COMUNE DI POGLIANO MILANESE

Osservazioni all'aggiornamento del Piano di Gestione del Rischio di Alluvioni del Distretto idrografico del fiume Po (PGRA) – Riesame e aggiornamento delle mappe di pericolosità e rischio di alluvione del Distretto idrografico del fiume Po ai sensi della Direttiva 2007/60/CE e del Decreto Legislativo n. 49/2010.

Figura 1. *Revisione 2025 delle mappe PGRA (comune di Pogliano Milanese)*

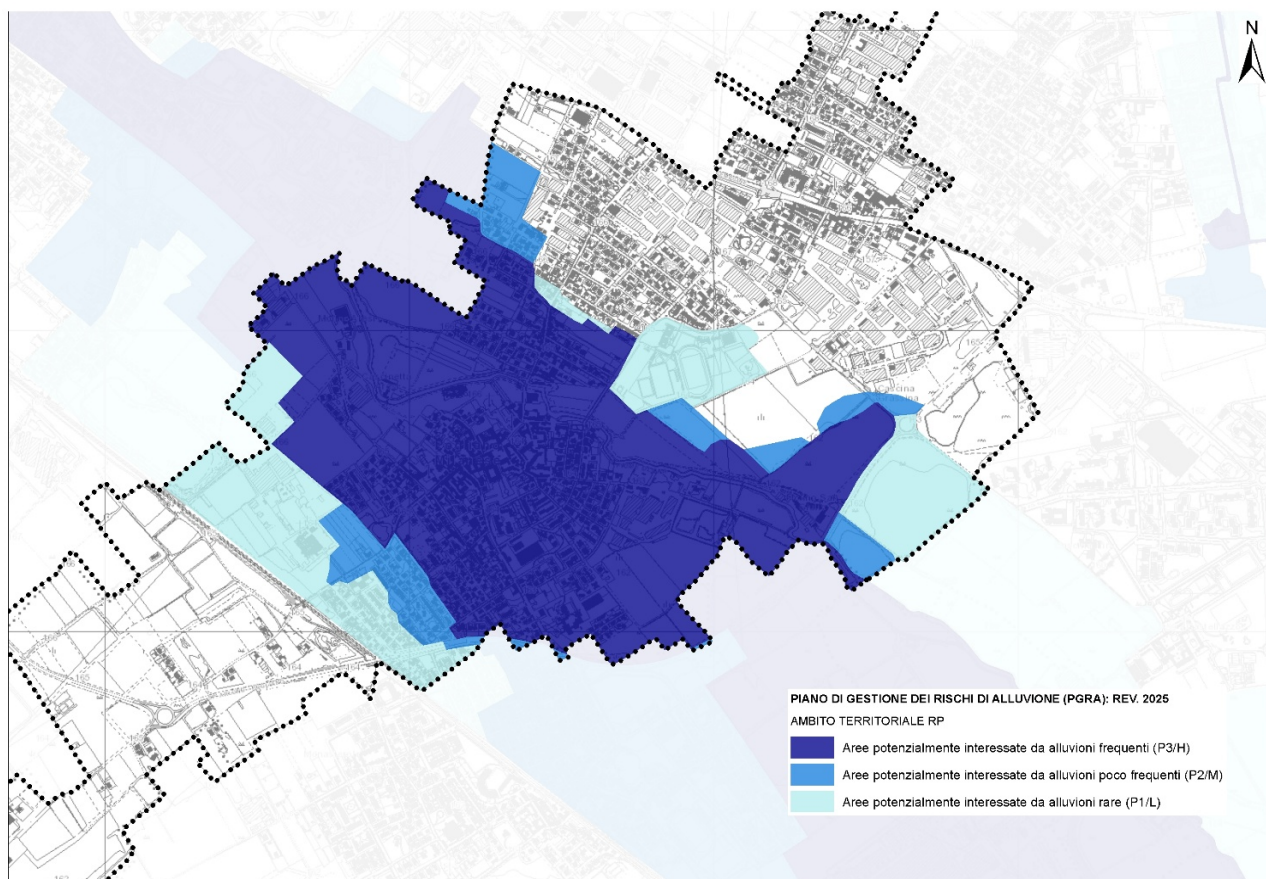
- Visto che nella revisione 2025 delle mappe PGRA, la nuova perimetrazione delle aree allagabili P3H e P2M dell'ambito territoriale RP "fiume Olona" nel territorio del comune di Pogliano Milanese risulta molto più estesa rispetto alle mappe vigenti interessando aree del territorio comunale precedentemente classificate come PIL.

che la nuova perimetrazione delle aree di pericolosità riportata nella Revisione 2025 del PGRA, laddove estesa a porzioni di territorio comunale già oggetto di approfondita analisi tecnica, non risulta pienamente coerente con gli esiti dello **studio idraulico di dettaglio approvato nell'ambito della pianificazione urbanistica comunale**, né potrebbe risultare pienamente coerente con il mutato assetto idraulico del territorio conseguente alla realizzazione delle opere di laminazione del fiume Olona.

Figura 2. Estratto studio idraulico (ottobre 2021), Dott. Ing. Cristina G. Passoni – ETATEC (comune di Pogliano Milanese)

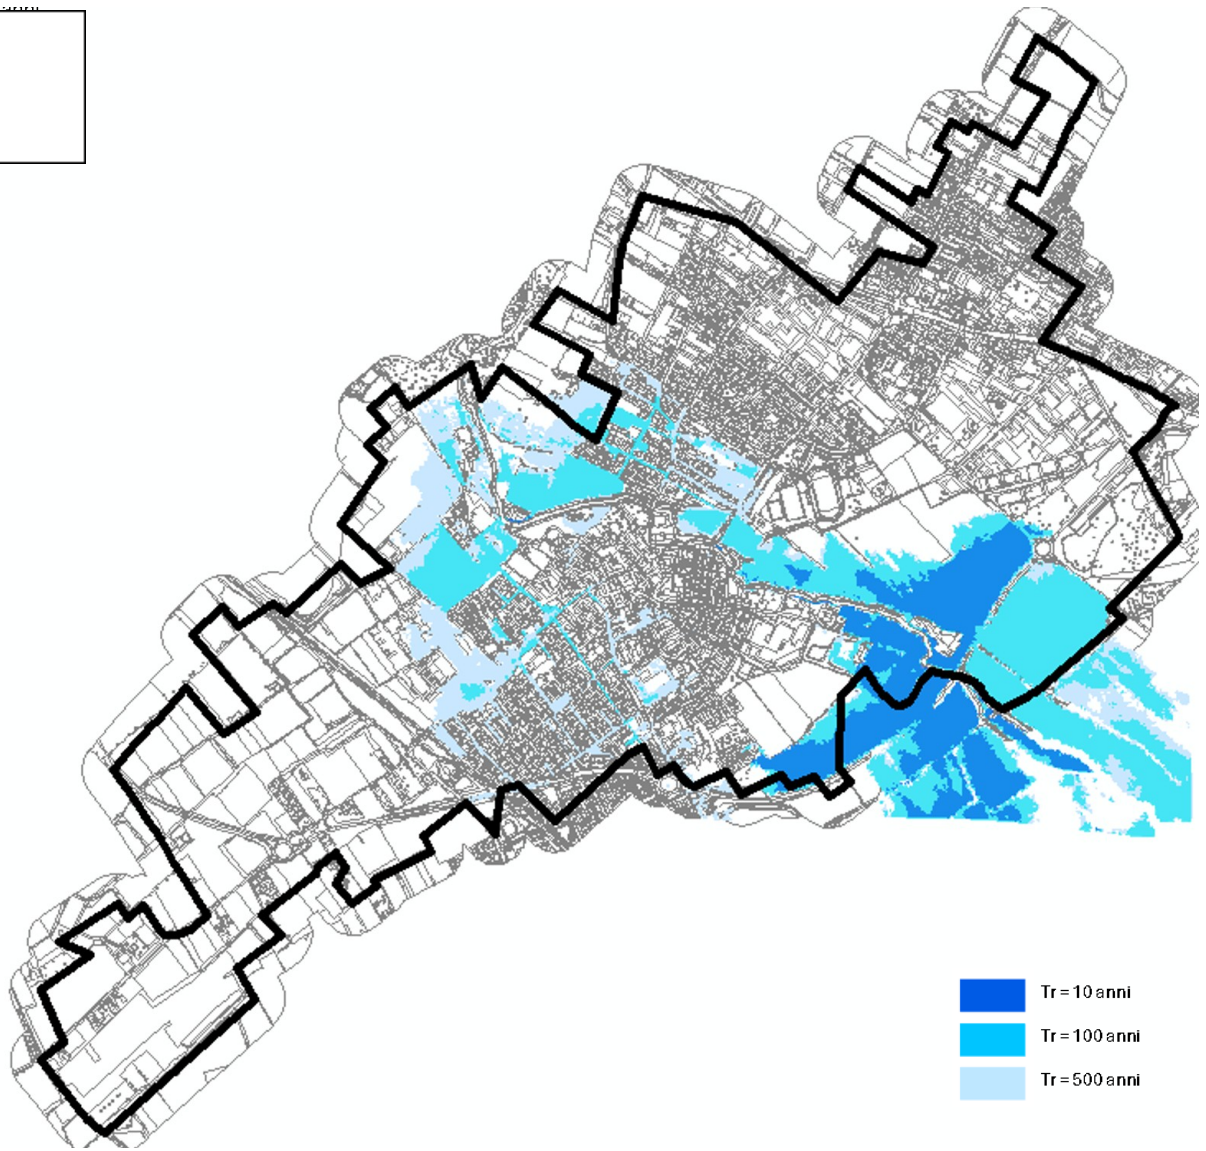
- Richiamato lo studio di dettaglio per la valutazione e la zonazione della pericolosità e del rischio di esondazione del tratto del fiume Olona nel comune di Pogliano Milanese redatto nel 2021 dal Dott. Ing. Cristina G. Passoni (ETATEC) a supporto del PGT approvato con d.c.c. n. 42 del 22 settembre 2022 ed efficace dal 12 luglio 2023 a seguito di pubblicazione sul BURL Serie Avvisi e Concorsi n. 28, poi ripreso nei contenuti dello Studio Comunale di Gestione del Rischio Idraulico (d.g.c. n. 77 del 20/05/2026 di presa d'atto).

- Considerato che per la redazione dello studio sopracitato oltre a una prima fase di ricerca e analisi bibliografica del materiale esistente, è stato implementato un modello idrologico-idraulico accoppiato

mono e bidimensionale realizzando rilievi topografici di dettaglio per la costruzione delle sezioni fluviali e utilizzando il Modello Digitale del Terreno (DTM) Lidar con risoluzione della maglia 1x1 metri, simulando quindi gli scenari relativi alla configurazione attuale e considerando eventi di piena pari a 10, 100 e 500 anni di tempo di ritorno.

- Dato atto che le suddette aree sono state oggetto dello studio di dettaglio sopraccitato con la finalità di determinare e zonare la pericolosità e rischio idraulico, il quale ne ha valutato, per ampia parte, la classificazione in classe di fattibilità geologica 3 – "Fattibilità con consistenti limitazioni", ai sensi delle disposizioni attuative della L.R. 11 marzo 2005, n. 12.
